Expte N° 502-001140-2021

Licitación Pública N° 13/2021

OBRA: NUEVO HOSPITAL DR. ALDO CANTONI

CIRCULAR N° 1 - CON CONSULTA

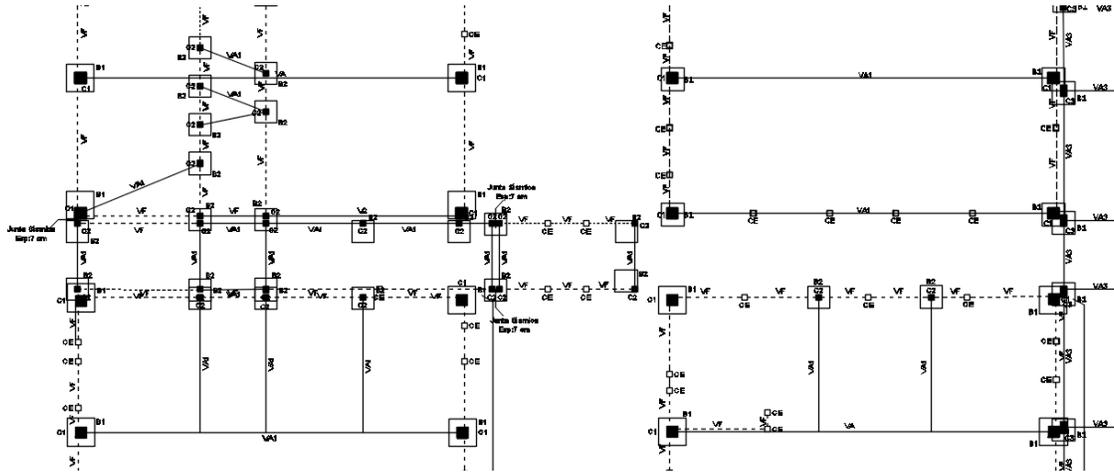
CONSULTA Nº 23: La junta de dilatación indicada en la figura está presente en los planos de arquitectura, sin embargo en el plano de estructuras no hay estructura que corresponda con la junta de dilatación. Indicar si se tiene en cuenta para la cotización la estructura que falta o no.

RESPUESTA N° 23: *Si se debe considerar. Remitirse a Respuesta N° 26, de la presente Circular.*
